CIRCULAR N° 5

LICITACIÓN PÚBLICA N° 10/ 2026

OBRA: "AMPLIACIÓN Y REFACCIÓN CENTRO DE ADIESTRAMIENTO DR. RENÉ FAVALORO" –
Departamento RAWSON.

ACLARACIONES SIN CONSULTA

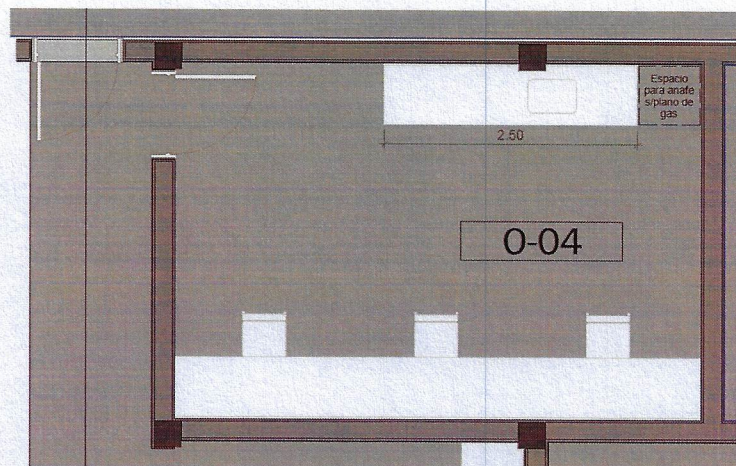
A) Tener en cuenta, dentro del ítem Demoliciones, la erradicación de las dos especies indicadas a continuación, **además de las señaladas en el plano A-01.**

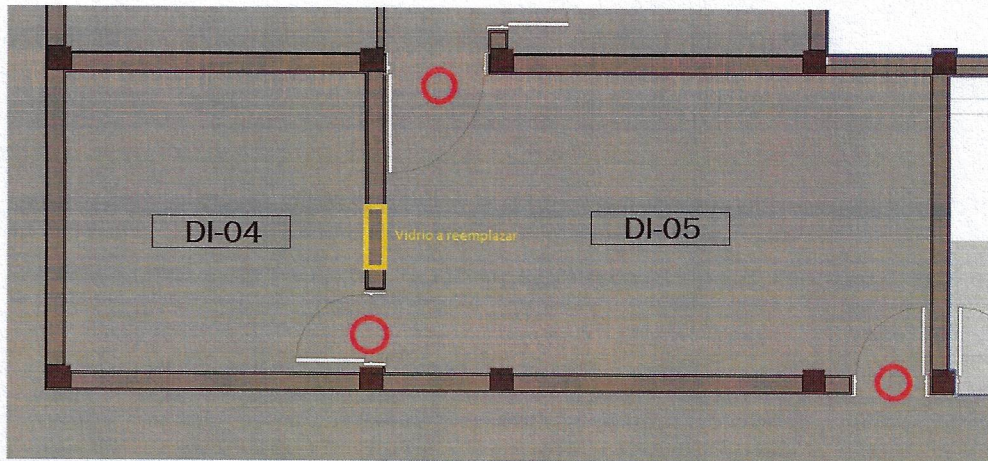
C) Dentro del ítem Carpinterías 13.1.1 se considerará el reemplazo de las puertas correspondientes al área de Rayos X, a fin de adecuarlas a los requerimientos técnicos y normativos vigentes para locales con protección radiológica.

Las puertas a intervenir son:

- Puerta de acceso desde local CP-06
- Puerta de acceso desde local CT-09
- Puerta interior divisoria entre locales DI-04 y DI-05

Las nuevas carpinterías deberán ser metálicas y cumplir con las condiciones exigidas para recintos plomados, garantizando la correcta atenuación de radiación ionizante. A tal fin, deberán contar con:

- Blindaje equivalente en plomo según cálculo radiológico correspondiente
- Sistema de cierre seguro (doble contacto, solape o sistema equivalente que garantice continuidad del blindaje)
- Marcos y hojas tratados para evitar fugas de radiación en juntas.
- Cumplimiento de toda la normativa vigente aplicable en materia de protección radiológica

La definición final del espesor de plomo y características específicas deberá surgir del cálculo realizado por especialista en física médica o asesor en protección radiológica.

Plano Instalación de Gas PRUPUESTA

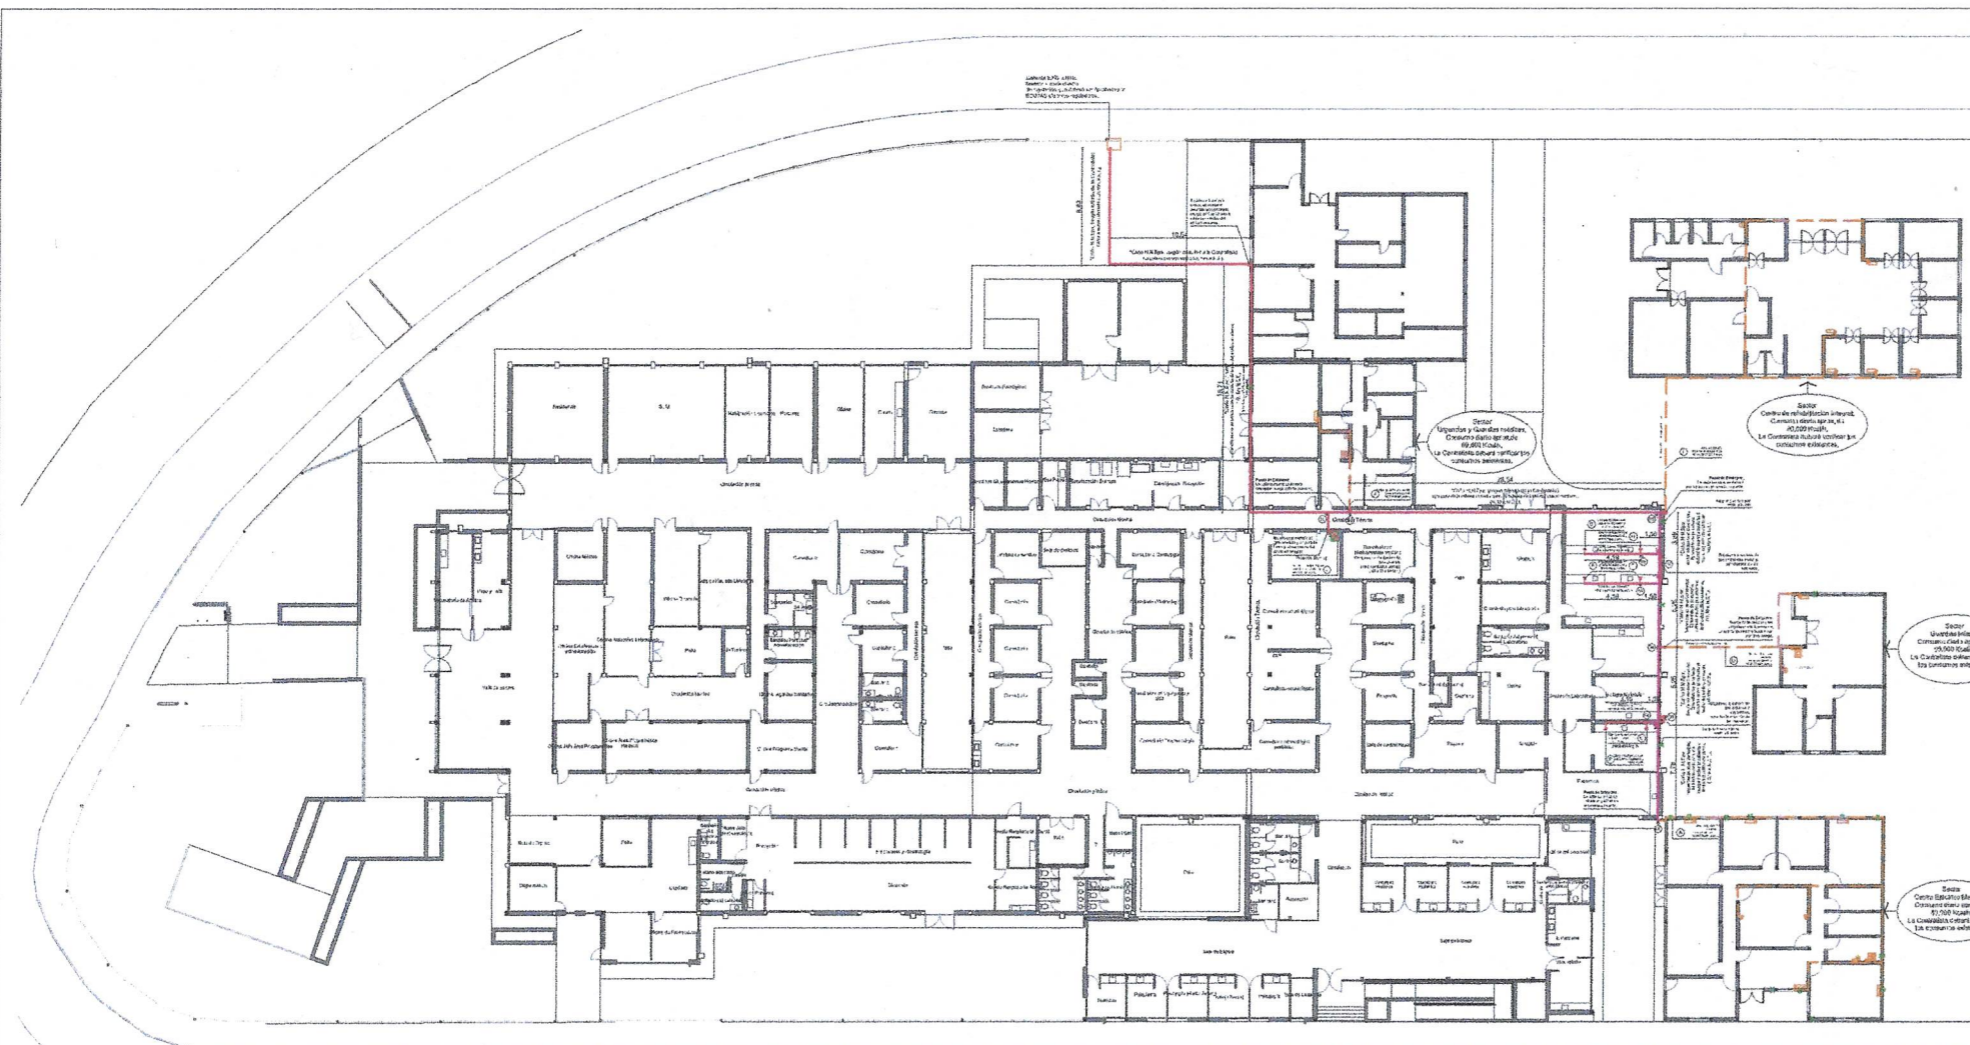
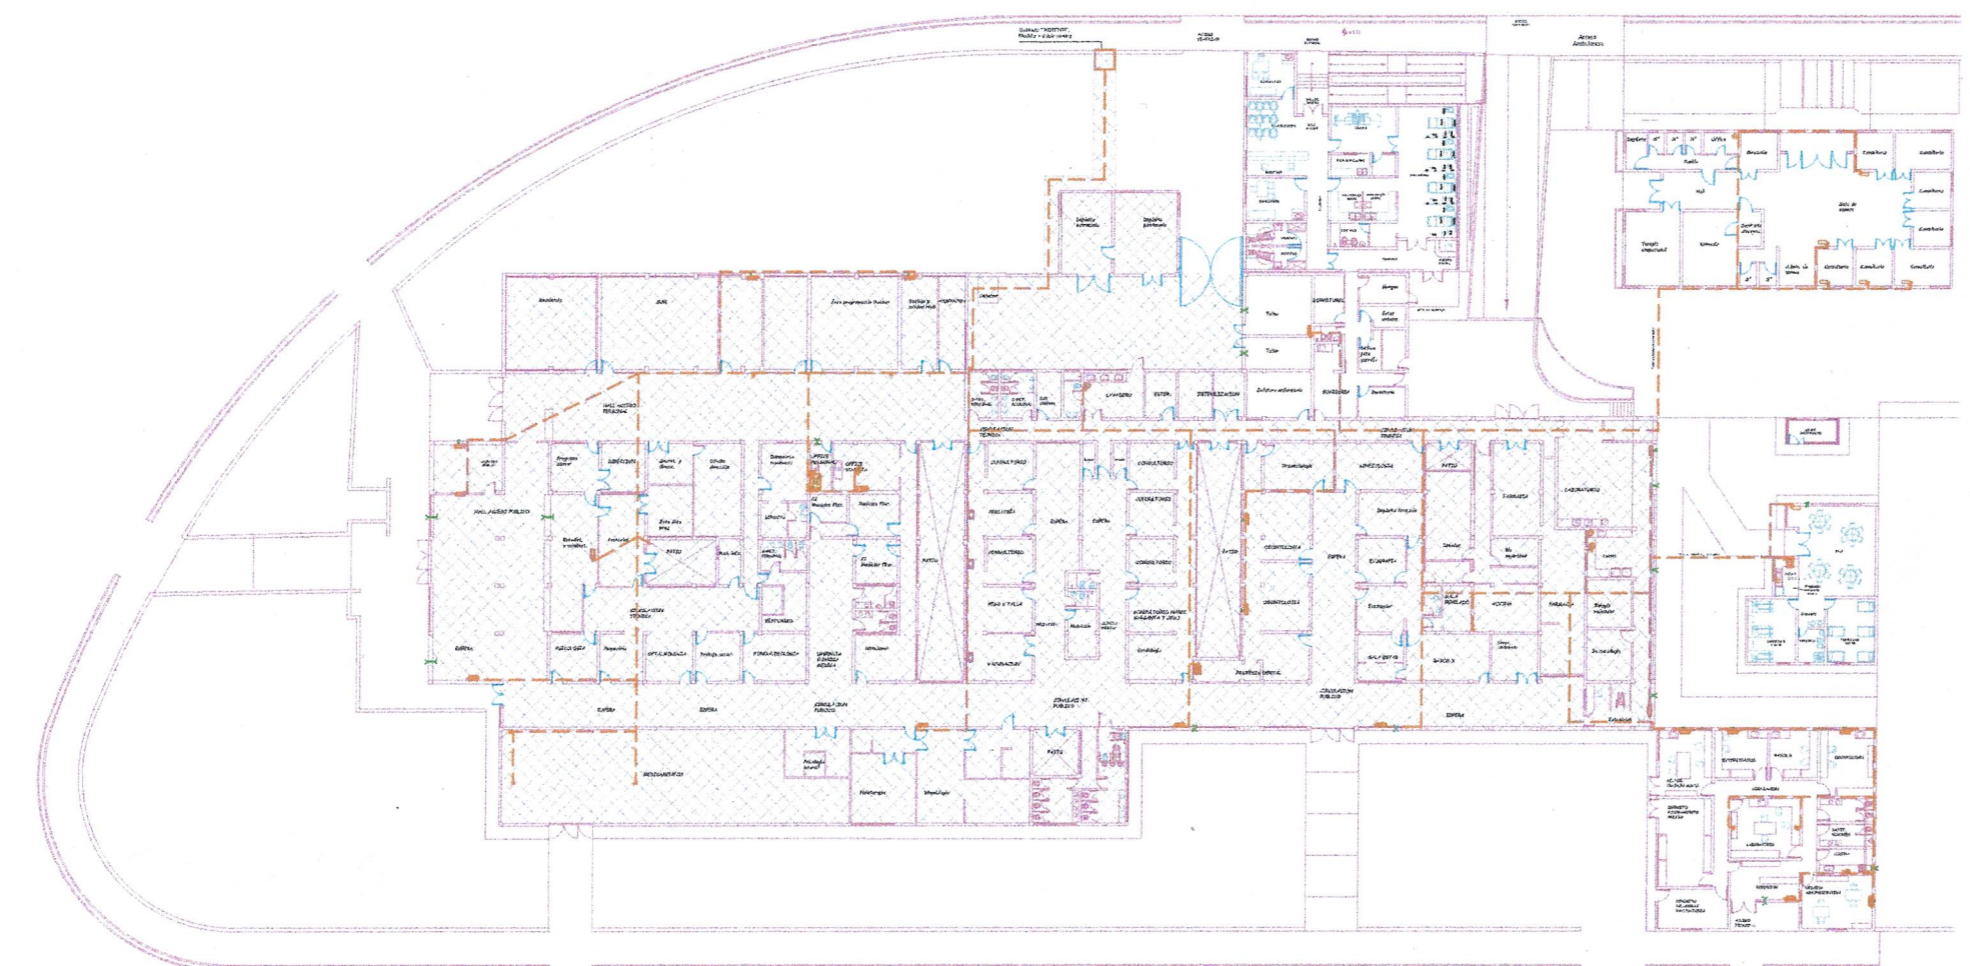
B) Dentro del ítem 15.2.1 "Artefactos", deberán considerarse los termotanques eléctricos de 55lts. para los siguientes locales:

- AP-05
- AP-14
- O-04
- KR-05
- PE-09
- L-09

Asimismo, deberá contemplarse la provisión e instalación de:

- Anafe eléctrico para AP-05 y L-09.
- Anafe a gas para O-04.

Ver plano de Gas Anexo.

- D)** En ítem 3.3.8 “Pérgolas metálicas” se deberá considerar como terminación lo indicado en Corte General C del plano A-07, con su estructura de soporte según cálculo.
- E)** Dentro del Ítem 22.8.1 se deberá cotizar la campana de acero inoxidable de tiro vertical, ubicada en el local 0-04 de Prótesis Dental, Indicada en el plano de Gas adjunto.
